## Niet conform

Verslagnummer: 5/08012025/42229/1/2

Inspectie adres: Lange Van Bloerstraat 5, 2060  
ANTWERPEN (België)  
De fundering dateert van: Voor 1 oktober 1981  
Type:

## Elektrisch bord

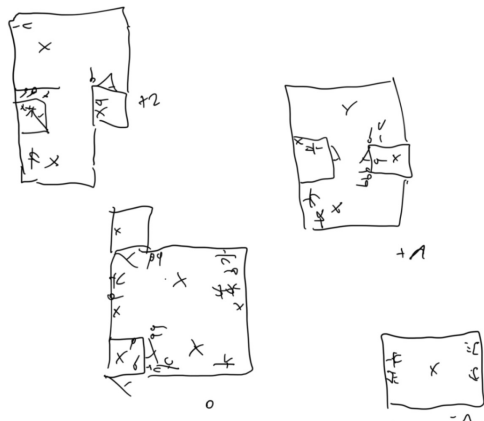
- De aardingsonderbreker is niet conform of afwezig. - oAfd 5.4.3.5
- Het eendraadsschema en situatieplan zijn niet aanwezig. - oAfd 3.1.2.1
- De kringen, de onderbrekingstoestellen en of de beschermingstoestellen zijn niet duidelijk en zichtbaar gekenmerkt. - Afd 3.1.3

- De beschermingsgraad van de ruimte moet ten minste IPXX-D zijn voor ruimtes publiek toegankelijk en IPXX-B voor gewone ruimtes. - oAfd 4.2.2.3
- Hoofddifferentieelstroombeschermingsinrichting is niet aanwezig. - oAfd 4.2.4.3

- De houders van de penautomaten zijn niet uitgerust met een kaliberstuk. - oAfd 5.3.5.5.a
- De isolatieweerstand van de installatie is onvoldoende. - oAfd 6.4.5.1

- De penautomaten/zekeringen van hetzelfde circuit zijn niet van dezelfde nominale grootte. - oAfd 5.3.5.5
